Service Information

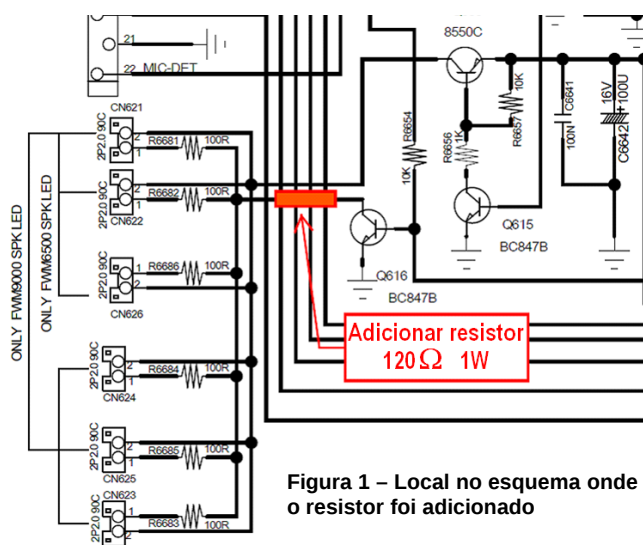
LED(s) da(s) caixa(s) apagado(s)

Substituir LED(s) danificado(s), ver procedimento de substituição pela circular técnica TS12-010 e incluir resistor limitador no coletor de Q616 no Pannel elétrico principal (MAIN BOARD).

Figura 2– Vista do impresso da posição do JUMP J661

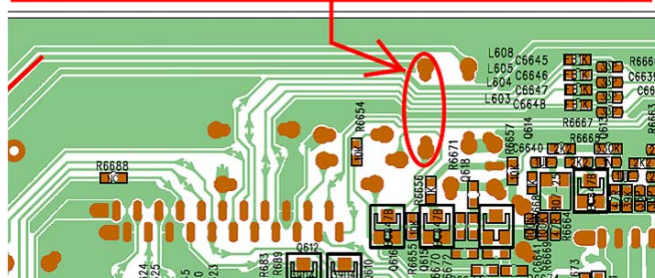
Picos de corrente acima do especificado

Substituir J660 por resistor de 120Ω 1W
